Réponse à l'Autorité Environnementale concernant la révision allégée n° 2 du PLU de URY

Zonages de protection du patrimoine naturel (excepté Natura 2000) dans un rayon de 5 km autour du projet

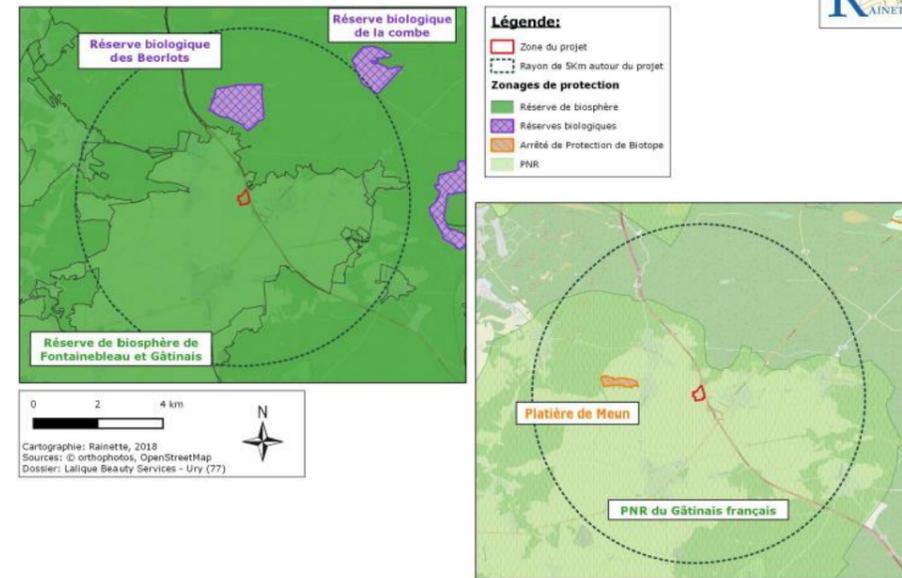
<ul style="list-style-type: none"> • <u>Etat Initial de l'Environnement</u> : <ul style="list-style-type: none"> ○ Compléter le recensement des zones naturelles protégées dans un rayon de 5 km par la présence de deux réserves biologiques intégrales (réserve biologique intégrale FR2400232 « Béorlots » créée par arrêté ministériel du 28 janvier 2014 et réserve biologique intégrale FR2400242 « Rocher de la Combe » créée par arrêté ministériel du 28 janvier 2014) et un arrêté de protection de biotope FR3800588 « Platière 	<p>La partie V.3. Natura 2000 de la notice explicative du dossier de révision allégée du PLU sera complétée à propos du recensement des zones naturelles protégées dans un rayon de 5 km :</p> <p>« La zone d'étude est également située à proximité d'une zone Natura 2000 qui est un réseau écologique européen cohérent formé par les Zones de Protection Spéciale (ZPS) et les Zones Spéciale de Conservation (ZSC) classées respectivement au titre de la Directive « Oiseaux » et de la Directive « Habitats-Faune-Flore ». Dans le cas de l'étude, il s'agit de la ZPS FR110795 Massif de Fontainebleau et la ZSC FR110095 Massif de Fontainebleau.</p> <p>Par ailleurs, la zone d'étude se localise à proximité de trois autres zonages de protection du patrimoine naturel dans un rayon de 5 km :</p> <ul style="list-style-type: none"> • La réserve biologique intégrale FR2400232 « Béorlots » créée par arrêté ministériel du 28 janvier 2014, • La réserve biologique intégrale FR2400242 « Rocher de la Combe » créée par arrêté ministériel du 28 janvier 2014. • L'arrêté de protection de biotope FR3800588 « Platière de Meun » du 28 février 2001. »

Carte à ajouter à la partie V.3. Natura 2000 de la notice explicative du dossier de la révision allégée du PLU de Ury

En complément de la cartographie réseau Natura 2000 à proximité de la zone de projet, la cartographie ci-dessus, représentant les zonages de protection du patrimoine naturel (excepté Natura 2000) dans un rayon de 5km autour du projet, sera ajoutée au sein de la partie V.3. Natura 2000.

Comparaison des photoaériennes 2006/2010 e 2019 justifiant les raisons ayant poussé à supprimer les arbres isolés et les espaces du paysage à préserver du PLU en vigueur
Source : portail de l'IGN : <https://remonterletemps.ign.fr/>

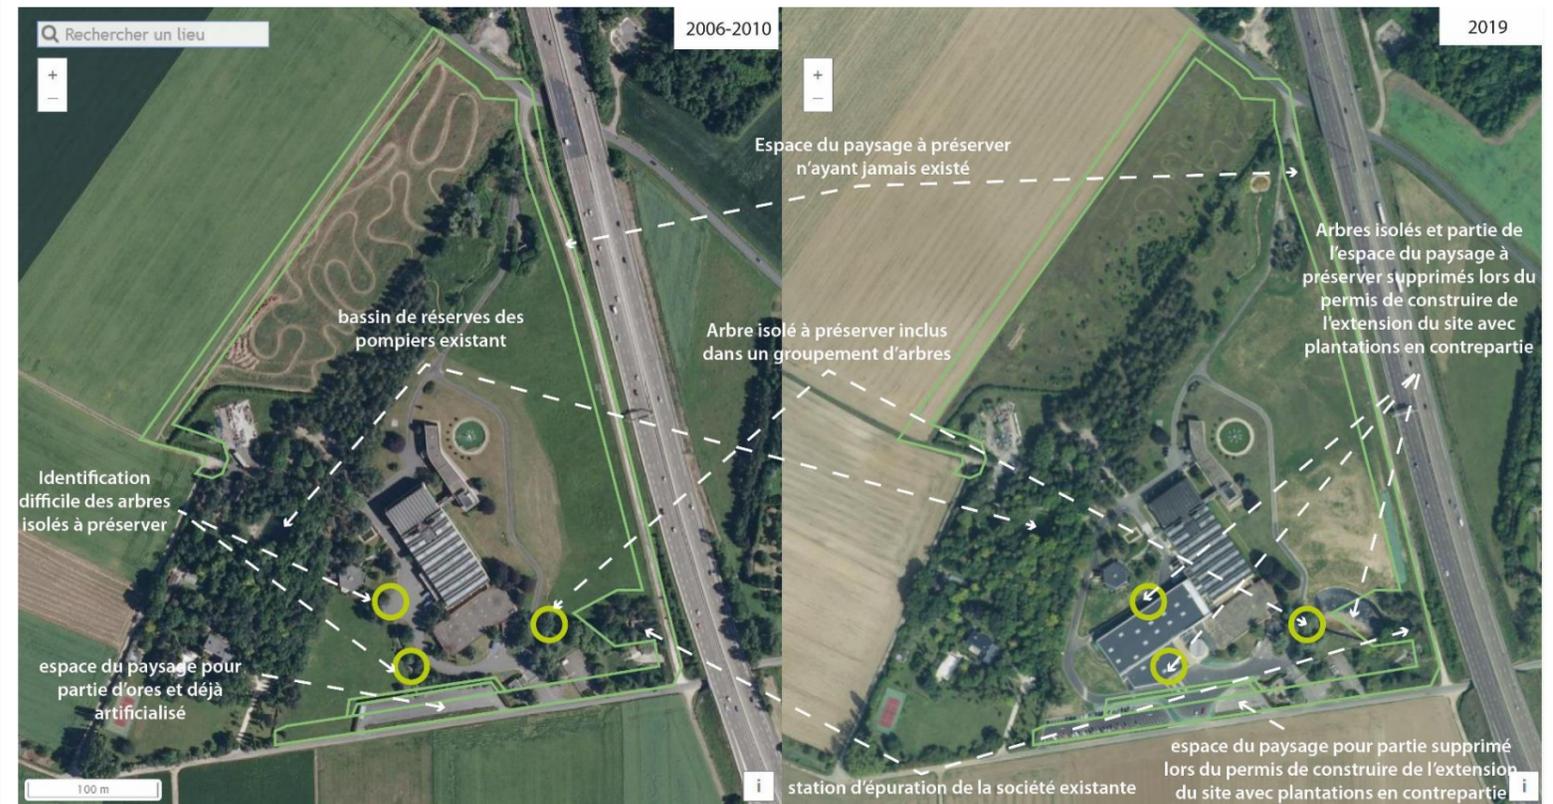
- **Préservation des paysages :**
 - Absence de justification de l'identification des arbres à préserver dans le PLU en vigueur et de leur absence actuelle.
 - Absence de justification de l'encadrement de l'intégration paysagère du site industriel. Des mesures d'intégration paysagère auraient pu être prévues afin de compenser les impacts du projet, par exemple la restauration des « espaces du paysage à préserver » via la plantation de haies paysagères.
- **Mettre en place des mesures pour éviter, réduire et compenser les impacts paysagers potentiels des modifications apportées au PLU, au regard notamment de la hauteur et de l'emprise des constructions autorisées en zone UXa.**

La partie IV. Modification du zonage sera complétée en page 10 et 11 afin de préciser les raisons ayant poussé la commune de Ury à classer trois arbres remarquables et des haies classées en espace à préserver au sein du PLU en vigueur et celles ayant causé leur destruction.

Au regard de la comparaison des photoaériennes datant de 2006-2010 et celles de 2019, on observe que deux des trois arbres isolés et les espaces du paysage à préserver au Sud et à l'Est du site ont été supprimés en partie dans le cadre de l'instruction du permis de construire pour l'aménagement des espaces de stationnement, du bâtiment de stockage et du bassin de confinement de la société Laliq entre 2016 et 2017. Quant à l'espace du paysage à préserver le long de l'autoroute A6, selon la comparaison photoaériennes datant de 2006-2010 et celles de 2019, celui-ci n'a jamais existé. Enfin, l'espace du paysage à préserver à l'Est du site correspondant à la station d'épuration du site, malgré qu'elle soit boisée a été supprimé pour des raisons techniques liées à cette infrastructure (entretien...).

La suppression de deux des trois arbres isolés et les parties d'espaces du paysage du PLU à préserver a été permise en contrepartie de la plantation de 92 arbres. 50 arbres ont été plantés en 2018 et sont relativement jeunes, donc peu visibles sur les vues satellitaires et les 42 arbres restant à planter sont prévus de l'être au 2ème semestre de l'année 2020 (cf : photographies ci-dessous des arbres plantés et du plan masse du projet de permis de construire).
